Oggetto	Accordo di avvalimento sottoscritto con A.d.B. Distrettuale Appennino Settentrionale. Piano di Bacino Ambito 20. Parere di compatibilità sulla "Progettazione unitaria degli interventi di mitigazione del rischio idraulico del Fosso Melara", in comune della Spezia (SP).
Tipo Atto	Decreto del Dirigente
Struttura Proponente	Settore Assetto del territorio
Dipartimento Competente	Vice direzione generale Sviluppo per la transizione ecologica
Soggetto Emanante	Roberto BONI
Responsabile Procedimento	Roberto BONI
Dirigente Responsabile	Roberto BONI

**Parere di compatibilità sui progetti di sistemazione idraulica e geologica  
in attuazione del Piano di Bacino**

Progettazione unitaria degli interventi di mitigazione del rischio idraulico  
del Fosso Melara, nel comune della Spezia.

Comune della Spezia

Fig. 2: Superficie del bacino idrografico del Fosso Melara come definito a seguito del sopralluogo del 06/07/23.

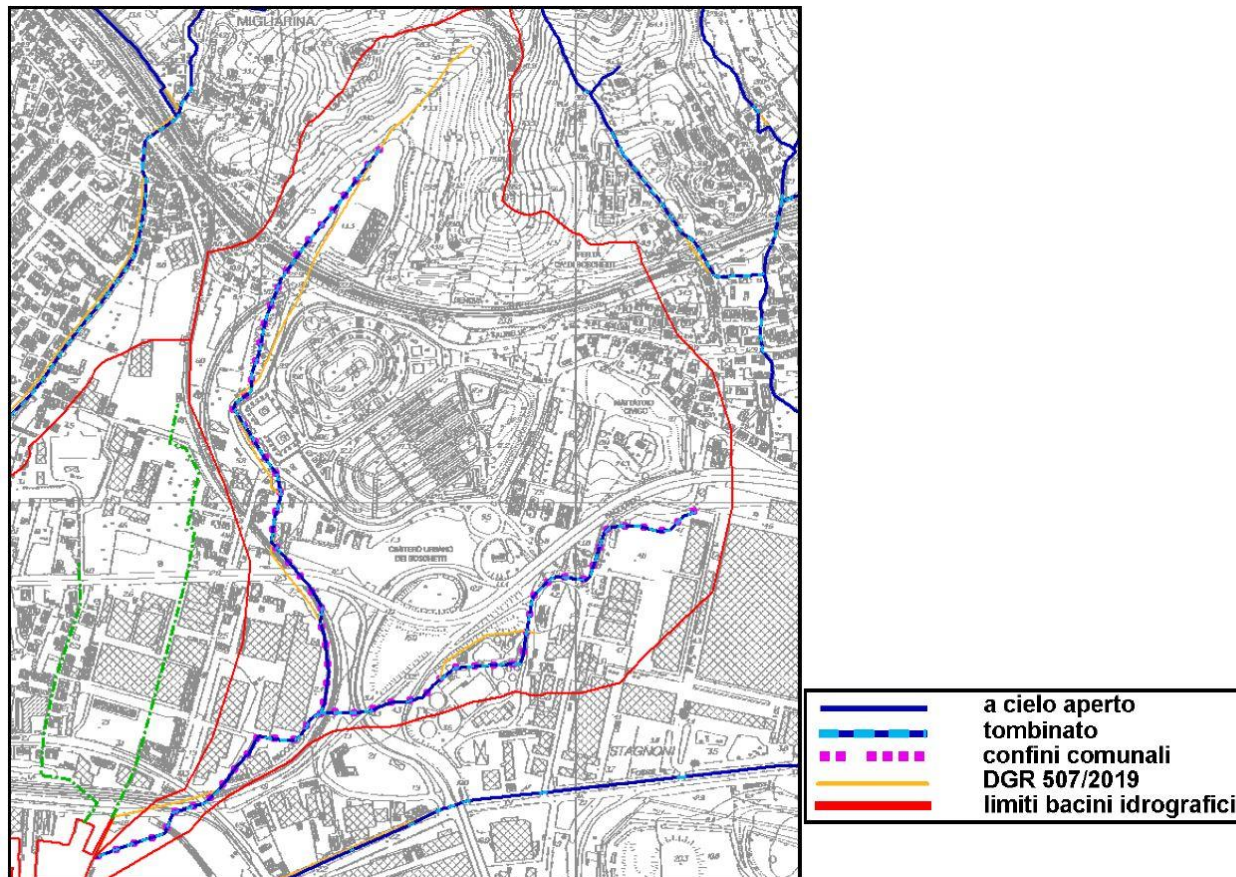
Il progetto di cui si tratta era stato oggetto di una valutazione generale nell’ambito del procedimento di Conferenza di Servizi decisoria per l’approvazione del progetto di ampliamento di Calata Ravano. Nel parere n. Prot-2022-1289218 del 23/11/2022, questo Settore aveva richiesto, tra l’altro, la verifica dell’effettiva estensione del bacino idrografico del Fosso Melara. Era stata evidenziata, in particolare, la difformità tra il

reticolo regionale adottato ai sensi della D.G.R. 507/2019 e gli elaborati riportati nello studio idrologico. In pratica, nel reticolo idrografico regionale il piccolo corso d'acqua situato nell'area a monte della ferrovia (area attualmente occupata da un cantiere ANAS) appartiene al bacino del Fosso Melara, mentre nello studio fornito è escluso dal bacino.

Per risolvere la questione, si è svolto un sopralluogo congiunto tra tecnici regionali e comunali in data 6 Luglio 2023, durante il quale questo Settore ha definito il tracciato come riportato nella figura seguente:

L'estensione del bacino differisce leggermente rispetto a quello utilizzato per l'analisi idrologica del progetto. Tale differenza non implica comunque una revisione completa della soluzione progettuale, ma dovrà essere tenuta in considerazione in sede di rilascio di autorizzazione idraulica ex R.D. 523/1904, di competenza del Settore Regionale Difesa del Suolo La Spezia.

- le portate di progetto dovranno essere ricalcolate considerando la superficie del bacino indicata nella Fig. 2;
- dovranno essere previste delle opere di raccordo graduale tra lo sbocco del tratto coperto attuale e quello di valle in progetto.

Fig. 3: Raccordo tra il tratto coperto attuale del Fosso Melare e la prosecuzione verso valle prevista in progetto.

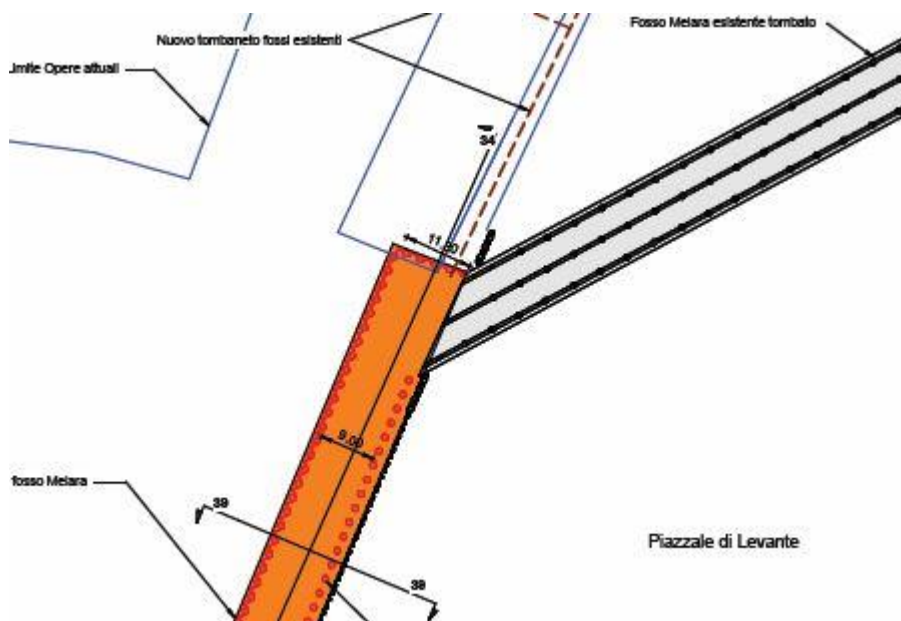
Per quanto attiene, infine, il raccordo tra l'attuale tratto coperto e la prosecuzione prevista (vedi figura seguente), come già segnalato nella nota n. Prot-2022-1289218 citata in precedenza, si ritiene necessario prevedere un raccordo più graduale rispetto a quello previsto, al fine di diminuire le perdite localizzate di carico cinetico.
